東海第二発電所

重大事故等対策の有効性評価 審査会合における指摘事項の回答

平成30年5月23日
日本原子力発電株式会社

コリウムシールド高さを粒子化層が超えた場合のデブリ堆積イメージ

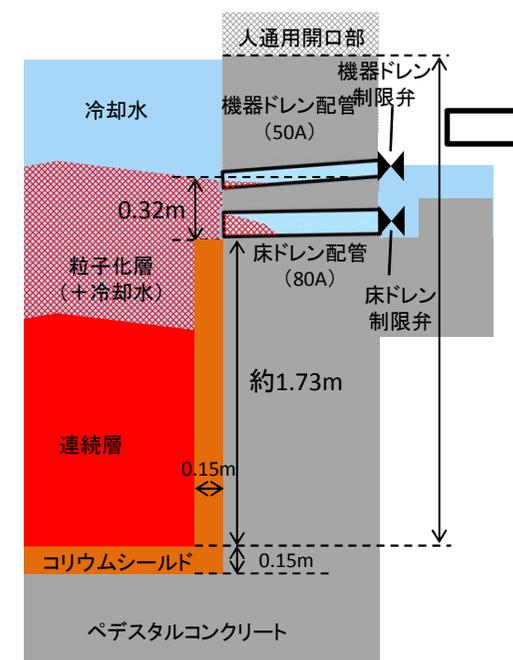
- ・デブリ堆積高さの最確条件ケースと感度ケースについて、各ケースの条件を含め整理すること。

- デブリの円錐状及び偏心位置での堆積を考慮すると、コリウムシールド高さ(約1.73m)を粒子化層が最大0.32m超過。この粒子化層によるペDESTAL側壁コンクリートの侵食量を評価(p.12)
- 床ドレン配管は、以下のとおり、現実的には粒子状デブリの流入は少なく、また、粒子化デブリによる侵食はほとんど生じないと考えられるが、床ドレン制限弁が損傷した場合も想定し、その場合の影響を評価(p.13)
 - ・床ドレン配管は、ほぼ水平(約1度の傾斜)であり、デブリ侵入前に配管内には冷却水が流入
 - ・配管内の粒子状デブリは、連続層から発生した蒸気の影響を受けず、セルフレベルリング等の駆動力は小さいため、配管内への流入は少ないと考えられる
 - ・粒子状デブリは水により急速に冷却されるため、配管内に流入するまでに配管の融点を十分下回ると考えられる
- 機器ドレン配管は、イメージ図のとおり、配管下端が粒子化層の堆積範囲に入る可能性があるが、以下を考慮すると、配管の一部は侵食する可能性はあるものの、機器ドレン制限弁はデブリの影響を受けないと考えられる
 - ・機器ドレン配管の傾き(ペDESTALの内外で約4.5cmの高低差)及び粒子状デブリの駆動力が小さいことを考慮すると、粒子状デブリが堆積する範囲は機器ドレン配管内の限定した範囲となる(機器ドレン制限弁まで到達しない)
